**INFORME DE HITO DE CONTROL
N° 054-2026-OCI/5332-SCC**

**PROYECTO: “CONSTRUCCIÓN DE COLISEO CERRADO EN EL
COMPLEJO GRAN CHAVIN DE CHIMBOTE- DISTRITO DE
CHIMBOTE - PROVINCIA DEL SANTA - REGIÓN ANCASH”**

HITO DE CONTROL N° 4 – VALORIZACIÓN DE OBRA N° 07

IMAGEN N° 08

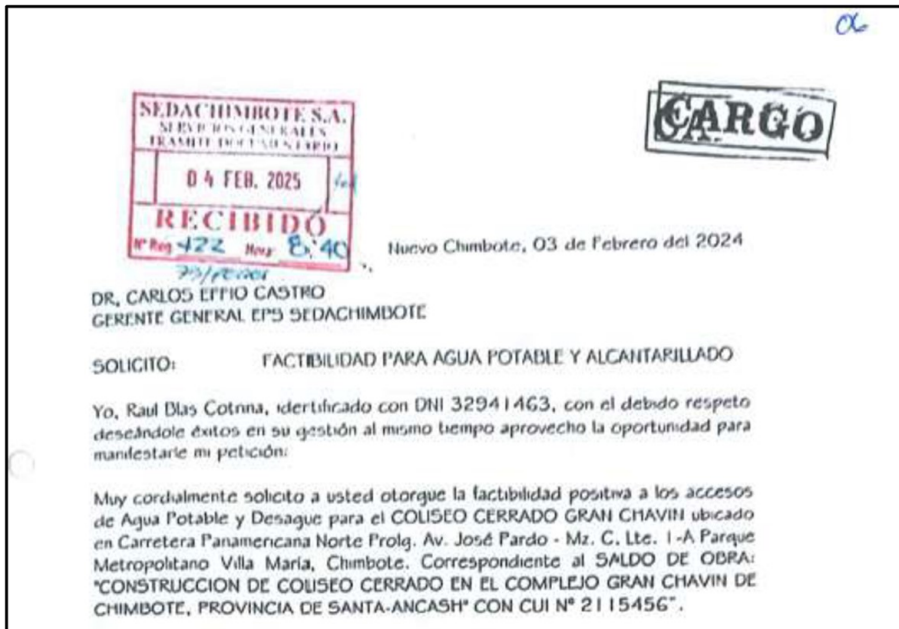
8. Respecto a la conexión de la salida de desagüe del proyecto con la red pública, indican que aún no se ha realizado el trámite ante la entidad competente ni se ha propuesto las modificaciones necesarias.

De la revisión del expediente técnico del saldo de obra, el apartado 7.9 Factibilidad de servicios adjunta el siguiente documento:
